PNGMDR – fiche d'analyse des controverses techniques:**6 - Stockage géologique profond des déchets à moyenne et haute activité et vie longue**

6 – a) Depuis les débats précédents, y-a-t-il des éléments techniques nouveaux qui nécessiteraient un nouvel examen de la faisabilité du stockage géologique profond (Cigéo) ?

6 - b) Le projet Cigéo est-il suffisamment modulaire pour s'adapter à un éventuel changement de la politique de retraitement (avec, par exemple, un stockage direct du combustible usé) ? Si non, quelles modifications introduire ?

Position argumentée sur la question n° 6 exprimée par FNE

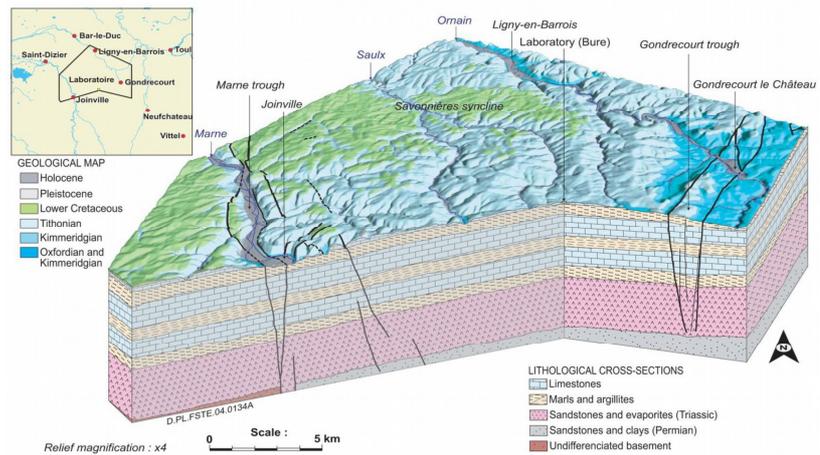
Contrairement à ce qui a été dit longtemps et notamment lors du premier débat public sur la gestion des déchets nucléaire, le Callovo-Oxfordien (Cox) n'est absolument pas homogène. Le dossier « argile 2005 » le donne à voir et précise que seuls les faciès « C » sont favorables. Or dans les forages existant hors ZIRA, ces massifs ne font que 35-50m, et non 150 comme on le voit encore dans les textes de communication.

Hors de ces niveaux favorables, la charge en Calcium (supérieure à 30% dans tous les cas) pose plus d'une question : rétractation des roches en désaturation hydrique, réaction de cette roche basique avec les « bétons bas pH », avec les flux d'hydrogènes issus des colis, avec les circulations d'eaux intempestives dans des roches calcaires hétérogènes, etc.

- L'IRSN s'interroge sur la remarque selon laquelle « *Contrairement à ce qui a été dit longtemps et notamment lors du premier débat public sur la gestion des déchets nucléaire, le Callovo-Oxfordien (Cox) n'est absolument pas homogène. Le dossier « argile 2005 » le donne à voir et précise que seuls les faciès « C » sont favorables* ». L'homogénéité de la roche hôte doit

s'entendre essentiellement au sens « latéral » (i.e. selon la direction horizontale), dans la mesure où le Callovo-Oxfordien est composé, verticalement, de différents faciès argileux dont les compositions et les propriétés sont proches. L'IRSN précise que l'épaisseur de la formation hôte est en moyenne sur la ZIRA de plus de 150 m, que la formation hôte se compose effectivement de différentes unités litho-stratigraphiques (cf. §4.5.4 p132/241 du T1 de [4]), que si l'Unité Silto-Carbonatée (USC, dénommé faciès A dans le dossier 2005 [3]) n'est pas la plus favorable pour accueillir les colis, elle l'est en revanche pour accueillir les scellements (car plus résistante et moins endommagée par l'excavation) et que les bases de conception du DOS permettent de tirer le meilleur profit des caractéristiques naturelles de ces différentes unités litho-stratigraphiques (cf. p134/241 du T1 de [4]).
